L. dz. DZP-851/24

Poznań, 14.11.2024 r.

Dotyczy: TPm-107/24 postępowania w trybie podstawowym z możliwością negocjacji pn. **Remont i przebudowa Collegium Anatomicum wraz z dostosowaniem obiektu do przepisów o ochronie ppoż. Etap 2 w formule ‘zaprojektuj i wybuduj’.**

SCHEMAT WYMAGANYCH ODLEGŁOŚCI

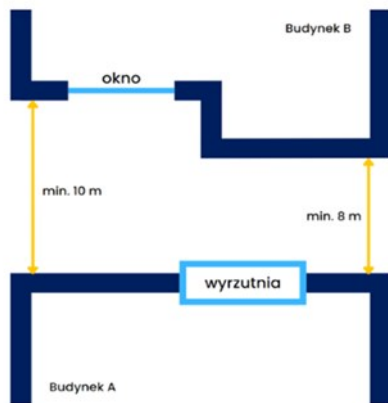
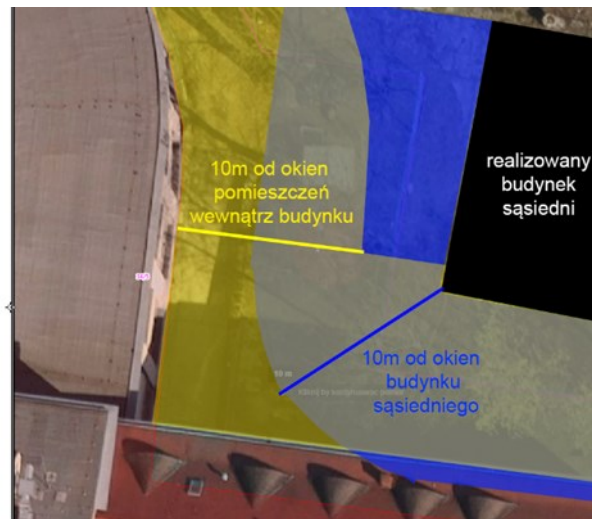
72. Czy Zamawiający potwierdza, że projektowana centrala wentylacyjna wraz z czerpnią i wyrzutnią powinna spełniać wymagane obowiązującymi przepisami odległości. W przypadku braku możliwości ich spełnienia, gdzie Zamawiający zakłada przeniesienie miejsca na centralę wentylacyjną?

Odpowiedź: Lokalizacja dla centrali wentylacyjnej, zgodnie z wytycznymi PFU. Czerpnię i wyrzutnię należy projektować jako terenowe z pionowym wyrzutem powietrza, zgodnie z wytycznymi *Rozporządzenia w sprawie warunków technicznych, jakim powinny odpowiadać budynki i ich usytuowanie*, §152 ust. 8. Usytuowanie wyrzutni powietrza na poziomym terenie jest dopuszczalne tylko za zgodą i na warunkach określonych przez

właściwego państwowego inspektora sanitarnego. Przedstawiony w zapytaniu schemat odległości dotyczy wyrzutni ściennej z poziomym wyrzutem powietrza.
